CENTRUM USŁUG WSPÓLNYCH W KATOWICACH

NZ.3302.01.2021/ZP-32

ZAPYTANIE do SWZ

Dotyczy: postępowania prowadzonego w trybie podstawowym na podstawie: art. 275 pkt. 1 ustawy Pzp na realizację zadania pn.: „**WPI BO – Twórcza kraina – plac zabaw z elementami edukacyjnymi przy Szkole Podstawowej nr 8 w Katowicach**”.

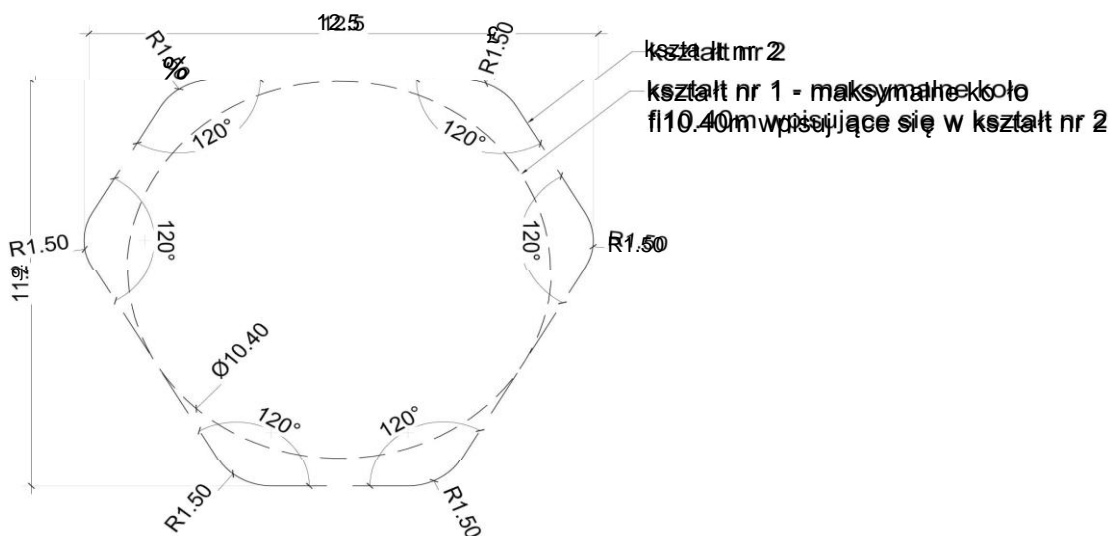
14. Proszę o doprecyzowanie czy trawnik powinien być wykonany z siewu czy z rolki. Oraz czy wykonanie trawnika wchodzi w zakres zamówienia.

Trawniki należy wykonać z siewu, Zamawiający wskazał informację w tym zakresie w dołączonej do postępowania dokumentacji projektowej ; cz. budowlana rys.nr 1 Projekt zagospodarowania terenu, Przedmiar robót poz. 37.
